~~Interpellanza~~ INTERROGAZIONE

Post Corona... ma non così!!

in riferimento alla domanda di Costruzione presentata dalla Kastef SA inerente la "Domanda di Costruzione sul fondo mappali 79 e 80 RFD Lugano sezione Pambio-Noranco", il progetto prevede la demolizione degli edifici esistenti sul fondo mappale no. 80 RFD Lugano Sezione Pambio – Noranco, e la nuova edificazione di un immobile a carattere commerciale sul medesimo sedime.

(Interrogazione no. 959)

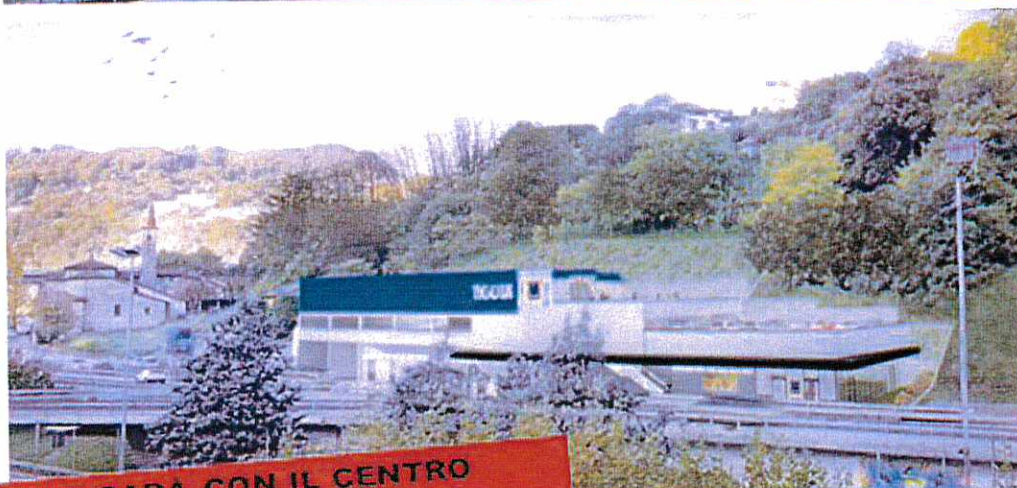
Innanzitutto notiamo che nei piani di progetto, non sono indicate chiaramente le linee di allineamento richieste nell'*art. 35 bis 13 delle Norme d'attuazione del Piano Regolatore NAPR* (*) vigenti, pertanto risulta difficilmente valutabile se esse siano realmente rispettate. Il genere di presentazione delle varie tavole confonde e induce ad una difficoltà di valutazione che si potrebbe tramutare in errori di comprensione del progetto. Pure poco chiare sono le disposizioni in merito nelle NAPR, che indicano unicamente una volumetria edificabile. Ciò è in contrasto con le disposizioni richieste dalla nuova Legge federale sulla pianificazione del territorio (LPT) entrata in vigore negli scorsi anni (*aggiornata dal 1° gennaio 2018*), alle quali i comuni e il cantone avrebbero già dovuto adeguarsi qualche anno fa. Tra l'altro a Lugano ci sono diversi ricorsi provenienti da questo cavillo formale che bloccano anche delle domande di costruzioni, fra le quali, ad esempio, il nuovo stadio di Cornaredo.

Nel progetto delle canalizzazioni esiste una discrepanza tra le tavole e la relazione tecnica inerente il tipo di canalizzazione esistente in loco. Inoltre non è presente una comprova (calcolazione) del dimensionamento delle canalizzazioni proposte a progetto. Vista la grande superficie coperta, e la derivante portata d'acqua meteorica durante le fasi temporalesche, la canalizzazione esistente potrebbe non essere adeguata alla nuova situazione.

Da quanto si deduce dai piani presentati, nella parte a monte del progetto risulta una parete di altezza pari a 19.75 metri sovrastata dal pendio del terreno esistente. Un intervento di tali dimensioni desta sicuramente molta preoccupazione, in particolare per quel che concerne la stabilità della struttura sia in fase di costruzione, sia in fase di eventuale esercizio del supermercato.

L'intervento progettato potrebbe essere estremamente difficile da realizzare senza arrecare danni alle proprietà circostanti - e anche al bosco e al riale presenti - in caso di complicanze geologiche o idrogeologiche. L'art. 31 della legge edilizia LE (*) impone la garanzia di stabilità e solidità, che qui non sembra essere data.
